Rambøll
Att.: Peter Bruun
Olof Palmes Allé 22
8200 Aarhus N

30. oktober 2023 - Sagsnr. 23/12475 - Løbenr. 189301/23

Tilslutningstilladelse regnvandsbassin RB-09-07

Figur 2: angivelse af matrikler, boligblokke og parceller.

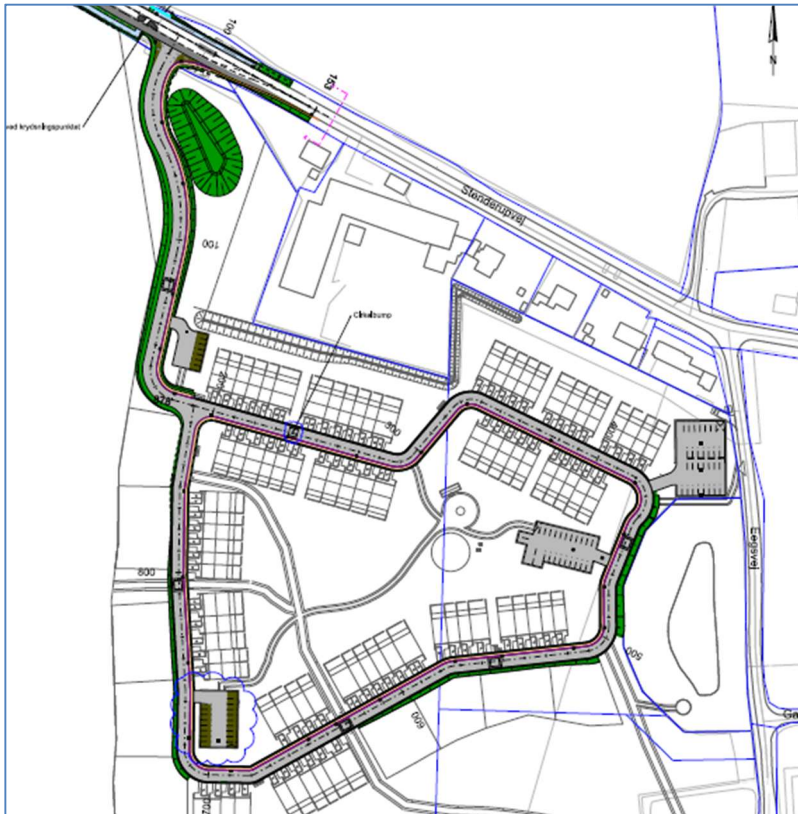
Området er omfattet af lokalplan 0911-14, der har et samlet areal på ca. 77.774 m² fordelt som angivet i Tabel 1 og illustreret på Figur 2 og Figur 3. Lokalplanområdet er et „Blandet boligområde“, og Blå Plan, Kolding Kommunes spildevandsplan tillader dermed en samlet befæstelsesgrad på 40 % svarende til 31.110 m². Af Tabel 1 fremgår, at projektet omfatter et befæstet areal på 20.085 m² - svarende til befæstelsesgrad på 26 %. Der er set bort fra gangstier og mindre befæstede områder som fx fælleshytte, men det vurderes, at der er en rimelig margen.

Figur 4: Vejafvanding (tegn. SBE_K08_H1_EST_N0051)

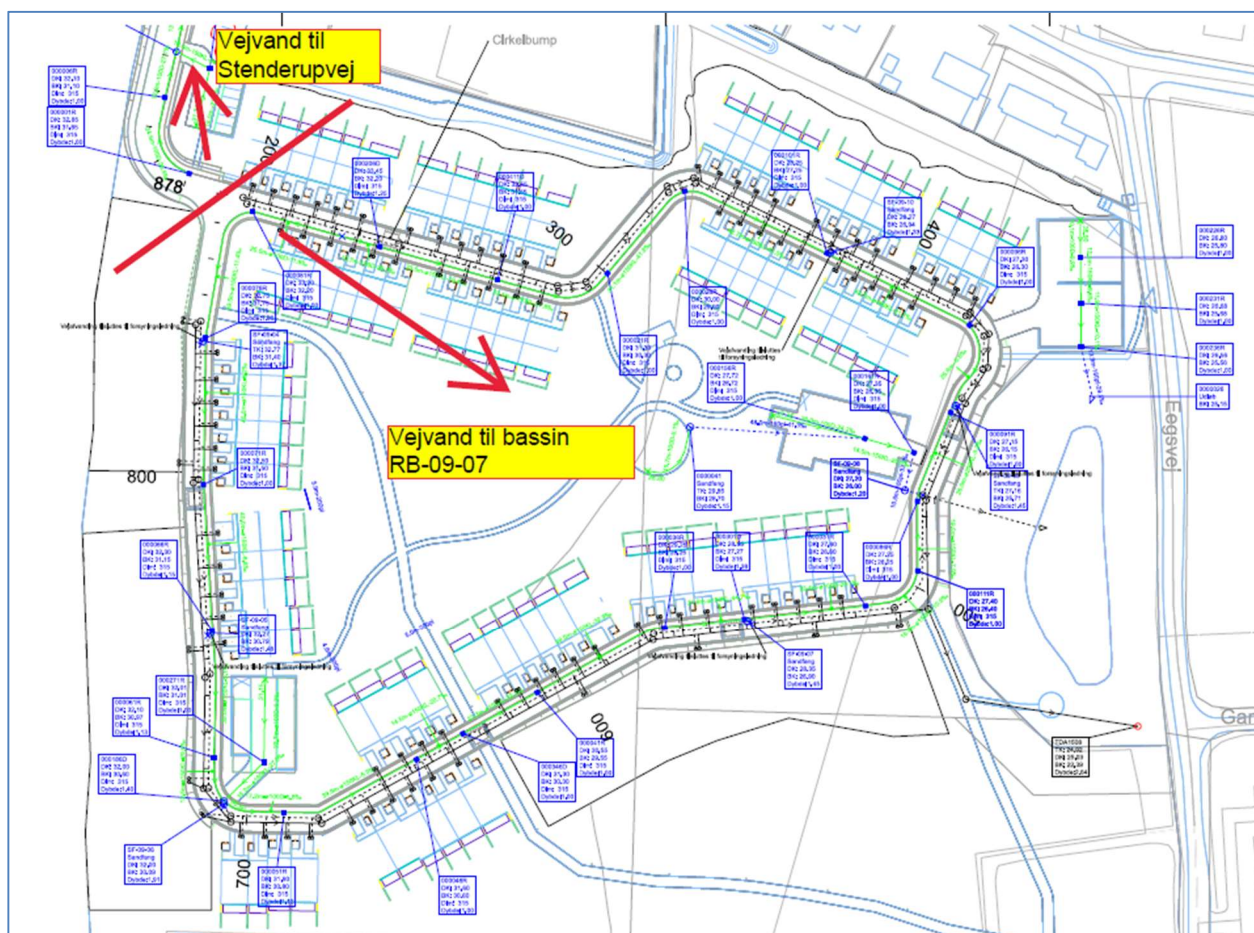
Vejafvandingen sker dels til Stenderupvej og dels til bassin RB-09-07. Ud fra projektets „Længdeprofil“ (tegning SBE_K11_H3_EST_N0010 af 2022-05-11) og „Vejafvanding“ (tegning SBE_K08_H1_EST_N005, rev 1 af 2022-06-03) vurderes det, at vejvand fra station 0-180 ledes til Stenderupvej mens resten (st. 180-878) ledes til bassin RB-09-07.

Vejafvandingen ledes via vejbrønde til dræn i vejen (grønne linjer på Figur 4), og dette system tilsluttes forsyningsledningerne, der også håndterer overfladevand fra boliger. Der etableres sandfang på drænsystemet, inden vejvandet ledes til forsyningssystemet, og ligeledes etableres sandfang inden tilslutning til bassin RB-09-07.

1. Vejanlægget skal udføres i overensstemmelse med godkendelsen af vejprojektet – Kolding Kommunes dokument nr. 182243/22 af 15. august 2022. Godkendelse er vedhæftet som Bilag 1.
2. Der skal etableres sandfang på vejafvandingsystemet inden regnvand ledes til bassin.
3. På de flader, hvorfra der afledes overfladevand til bassin RB-09-07, må der ikke ske oplag af materiel, materialer eller andet, der kan medføre forurening.
